ORD. N° : 1660
 ANT. : PROYECTO ROTURA Y REPOSICIÓN DE PAVIMENTOS EN CALLE JOSÉ DÍAZ GANA N° 203, SIERRA GORDA.
 MAT. : ENVÍA OBSERVACIONES A PROYECTO ROTURA Y REPOSICIÓN DE PAVIMENTOS EN CALLE JOSÉ DÍAZ GANA N° 203, SIERRA GORDA.
 ADJ. : No Hay

**A : MARCELO CORTÉS ARROYO
 INGENIERO CIVIL**
**DE : ROBINSON ESPEJO CHEPILLO
 JEFE (S) DEPARTAMENTO TÉCNICO DE CONSTRUCCIONES Y URBANIZACIÓN.**

Figura 2

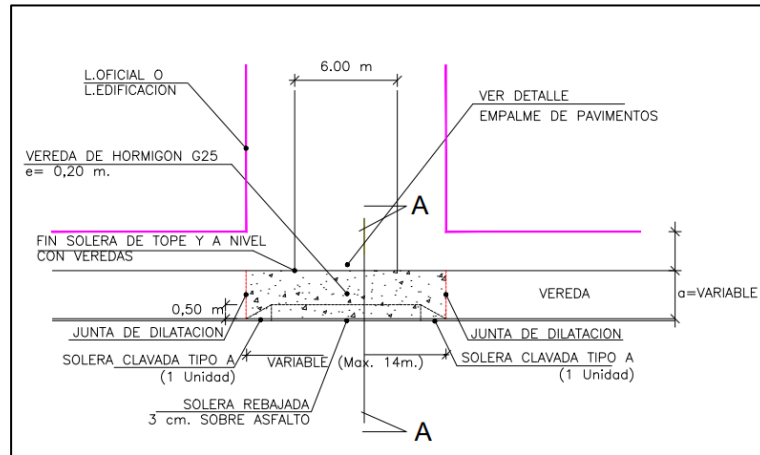
- 2.6. Revisar el perfil 1-1 proyectado, en aquel se está indicando que este perfil corresponde a Calle Mario Bahamondes, vía la cual no pertenece al proyecto.
- 2.7. En este perfil se indica espesor de carpeta asfáltica y base granular diferente a lo indicado en el informe. Unificar información.
- 2.8. Corregir en perfil 1-1 ubicación de L. Oficial y L. de Edificación esta no coincide con lo mostrado en planta.
- 2.9. Eliminar detalle mostrado en figura 2, no corresponde al alcance del proyecto, por consiguiente, eliminar corte A-A.
